東海第二発電所

外部からの衝撃による損傷の防止(竜巻)

審査会合コメント回答

平成29年9月6日
日本原子力発電株式会社

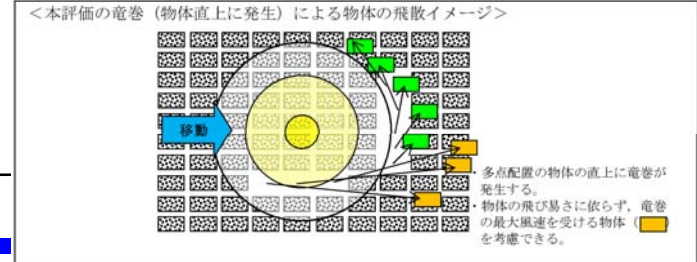
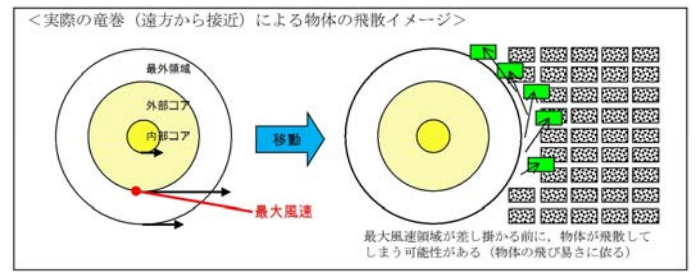
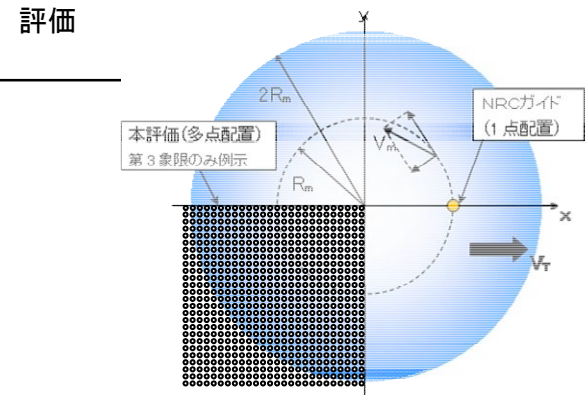
フジタモデルで確保している保守性について、解析に含まれる不確実性も含めて、具体的な説明を追加すること。

解析における設定項目		不確実性の有無	評価
飛散モデル	1 地表面における揚力	なし (考慮済)	<p>揚力係数C_Lと見附面積aの積($C_L a$)を、より大きな値を示す係数($C_D A^*$)で置き換え</p> <p>※: $C_D A = 0.33 * (C_{Dx} A_x + C_{Dy} A_y + C_{Dz} A_z)$ 【別添資料2 6条(竜巻)-2-21,22】</p>
	2 物体が受ける初期風速	なし (考慮済)	
パラメータ及び変化率		飛散特性の変化率	
1点配置 (多点配置からの変化率)		最大水平速度	最大飛散距離
		最大浮上高さ

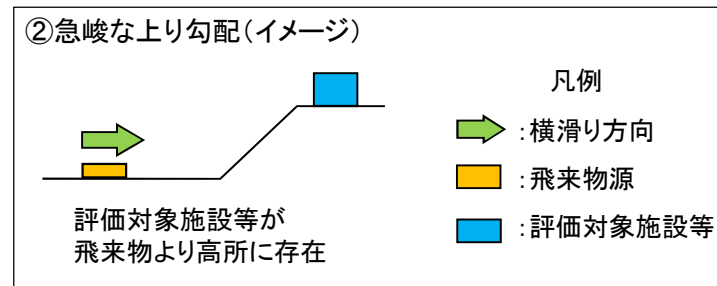
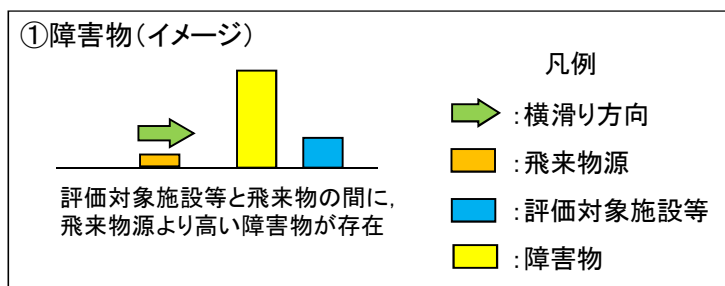
車両管理エリア内において、車両の退避を不要とするケースについて、具体的に説明すること。

車両の退避を基本的な方針とするが、以下のような場所にある場合は、車両の固縛，退避は必須と位置付けず，利用できるものとする。

＜横滑りへの考慮が不要な場所＞

- ①評価対象施設等との間に，横滑り物品に対し一定の高さを有する障害物（地形，建屋・構築物等）が存在する場所
- ②評価対象施設等との間に風荷重では登れない急峻な上り勾配が認められる場所

＜横滑り，飛散の何れの考慮も不要な箇所＞

- ③車両管理エリア内で，竜巻の風荷重に対し健全性を維持することが確認され，物品への風当たりを防止できると評価された建屋，構築物の内部
